REPUBLICA DE CHILE  
SERVICIO DE EVALUACION AMBIENTAL  
REGION DE LA ARAUCANIA

**MATERIA:** Pertinencia DIA "Central de Pasada Carilafquén-Malalcahuello", comuna de Melipeuco.

**RESOLUCIÓN EXENTA N° 211/2018.**

Temuco, 07 JUN. 2018

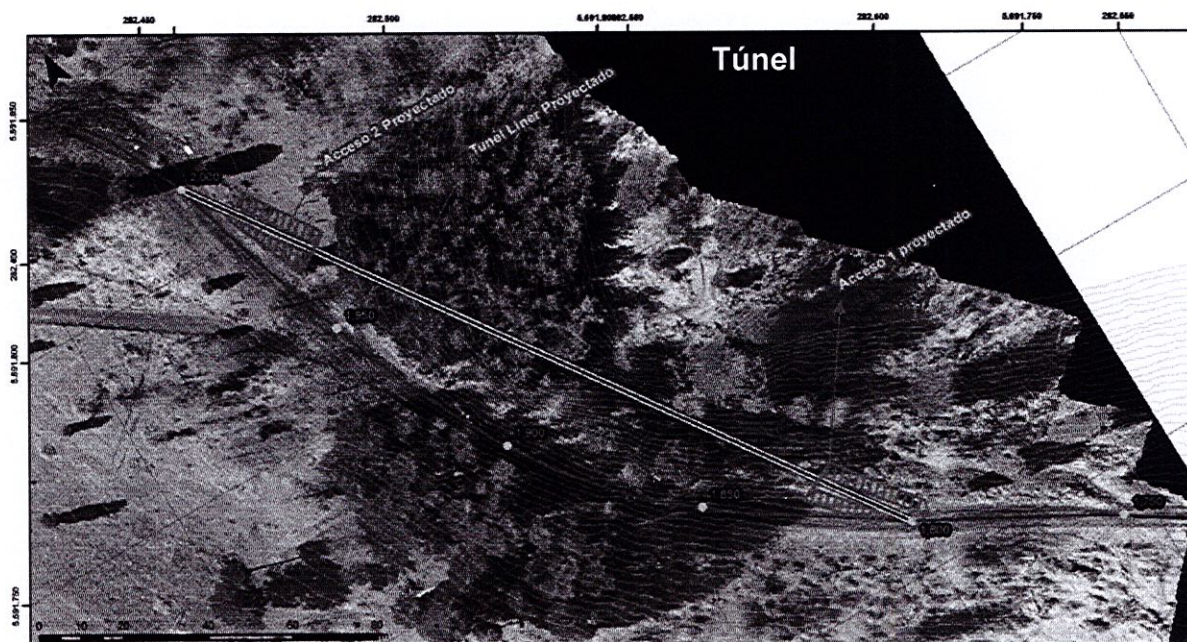
3.- Que, mediante la presente solicitud, se informa sobre ajuste que sustenta este análisis corresponde a una optimización de trazado en un tramo de la tubería de aducción de Carilafquén de aproximadamente 200 metros, la cual se extiende entre el kilómetro 1,800 y el kilómetro 2,000, contabilizados desde la bocatoma de la Central, bajo las siguientes condiciones:

Tal como se señaló anteriormente, el ajuste consiste en ejecutar un realineamiento menor de la tubería HDPE, que es la misma materialidad y diámetro de 1.600 mm, aprobados ambientalmente, esta vez inserta en un tunnel liner de 2.400 mm de diámetro, revestido en acero corrugado, desarrollado al interior de ladera de cerro. Esto permitirá que la tubería adopte un continuo rectilíneo, que refuerza y optimiza el funcionamiento de la tubería en las proximidades de esta zona singular que presenta una curva en el trazado aprobado, y además de estar confinada dentro del túnel, con lo que se elimina la ocurrencia de falla de filtración.

La siguiente Figura muestra los dimensionamientos en planta de la optimización. Así también, en Anexo B: Planos, se visualiza localización y detalle topográfico del desplazamiento en tunnel liner, con áreas superficiales de intervención correspondientes a sus accesos en los extremos.

5.1. Que los ajustes presentados en la aducción de Carilafquén son de una longitud acotada y que corresponde a 200 m entre los pK 1,800 hasta el pK 2,000 y que en ningún caso implican un aumento de caudal conducido o potencia eléctrica ya aprobada ambientalmente.

5.5. Que el realineamiento menor de la tubería HDPE, es la misma materialidad y diámetro de 1.600 mm, aprobados ambientalmente, esta vez inserta en un tunnel liner de 2.400 mm de diámetro revestido en acero corrugado, desarrollado al interior de ladera de cerro. Esto permite asegurar una condición estructural conocida en el área civil como de alta estabilidad y seguridad, además de ser una reconocida metodología constructiva que otorga óptimos resultados.

**1º.- DECLARAR**, que respecto de los ajustes mencionados en la presente resolución, no son de carácter significativas y por tanto **no está obligado a ingresar al Sistema de Evaluación de Impacto Ambiental**, ya que por sí solas no constituyen causal de ingreso ni generan nuevos efectos ambientales negativos. Lo anterior, es sin perjuicio de las autorizaciones sectoriales que se requiera las que deberán ser tramitadas y aprobadas sectorialmente previa a su fase de construcción.

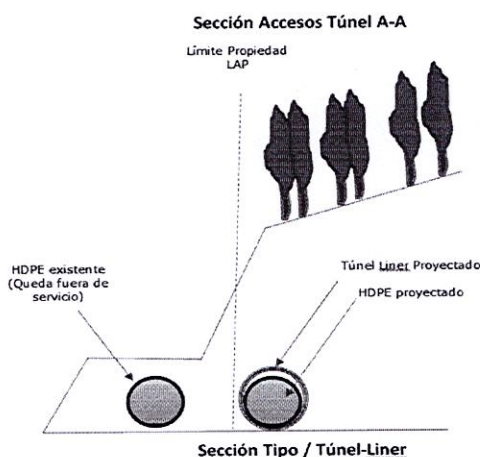
**Instalación de HDPE al interior de Tunnel Liner:** Luego de concluir las etapas de instalación de estructuras metálicas del tunnel liner, están las condiciones óptimas para instalar la tubería de HDPE por donde circulará el caudal en el circuito hidráulico de aducción de Central Carilafquén. Para lo anterior, se procederá con la construcción de un radier de hormigón en la zona inferior o piso del túnel con el propósito de generar una base de apoyo para las tuberías de HDPE a instalar. Las tuberías presentarán las mismas características del proyecto original, vale decir, material HDPE, diámetro 1.600 mm con una resistencia a la presión nominal PN 1,25 bar, en unidades de 6 m de longitud, terminaciones o uniones tipo espiga y campana, unidas a través de un proceso de electrofusión o similar.

Un esquema gráfico de cómo se ve en corte la solución adoptada, se ilustra en la siguiente figura.

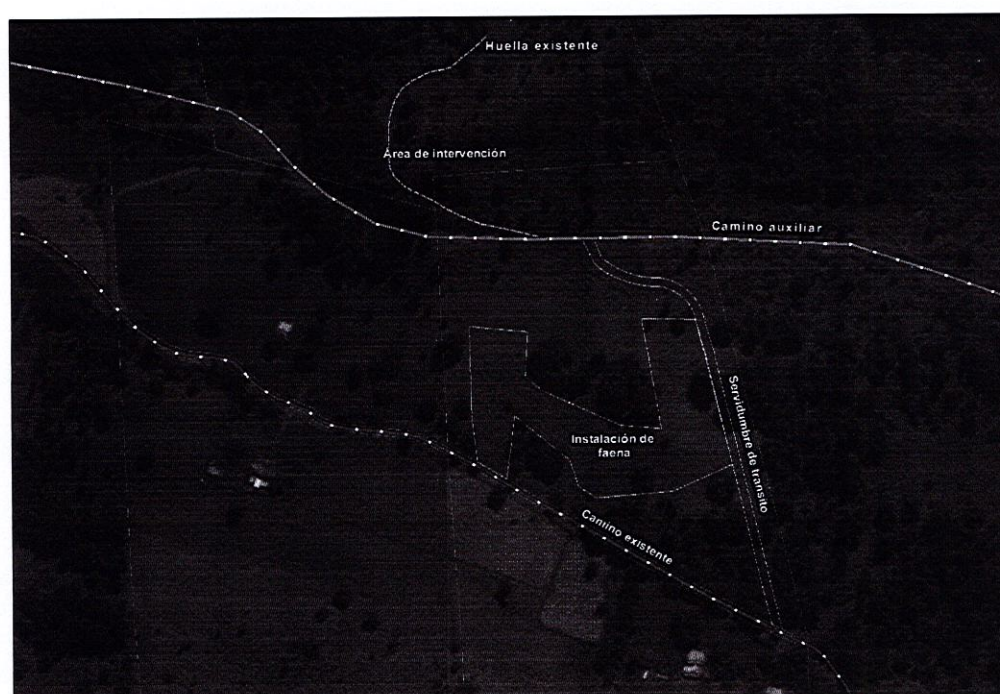
En la siguiente figura se ilustra la ubicación de sitio de instalación de faenas y acceso.

5.2. La optimización e instalación de faenas se localiza en un terreno donde se cuenta con autorización de su propietario.
